Mission régionale d'autorité environnementale

AVIS DÉLIBÉRÉ DE L'AUTORITÉ ENVIRONNEMENTALE
PAYS DE LA LOIRE
CONSTRUCTION D'UN LYCÉE POLYVALENT
ET AMÉNAGEMENT DE SES ABORDS
SUR LA COMMUNE DE PONT-CHATEAU (44)

n° PDL-2021-5129

Figure 172 : Synthèse des principales mesures en faveur de la biodiversité (1/2).

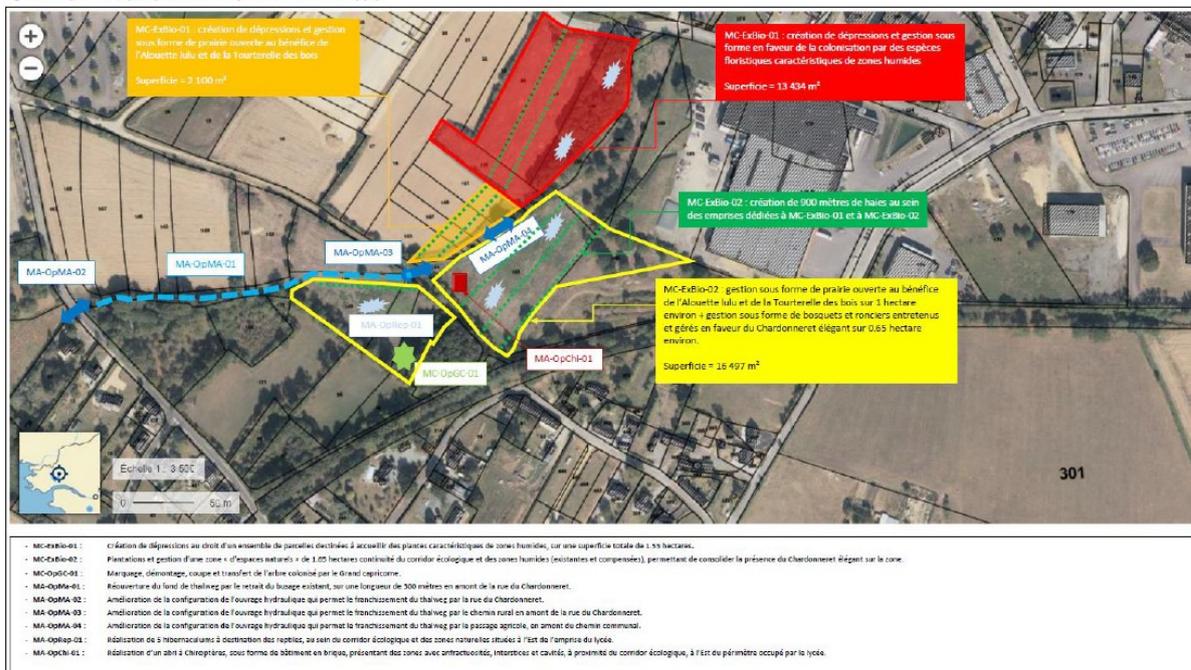
Si cette mesure apparaît donc intéressante, elle reste toutefois expérimentale, et elle mérite d'être décrite plus précisément, en l'accompagnant par exemple d'un plan permettant d'apprécier les opérations à réaliser. Le dossier gagnerait également à mieux décrire les conditions actuelles d'expression du caractère humide de la zone, l'état attendu après travaux et les mesures de suivi associées.

La MRAe recommande de compléter la description opérationnelle de cette mesure compensatoire relative aux zones humides ainsi que le suivi qui en sera assuré et le cas échéant, les mesures à prévoir si les résultats observés ne correspondent pas aux résultats attendus.
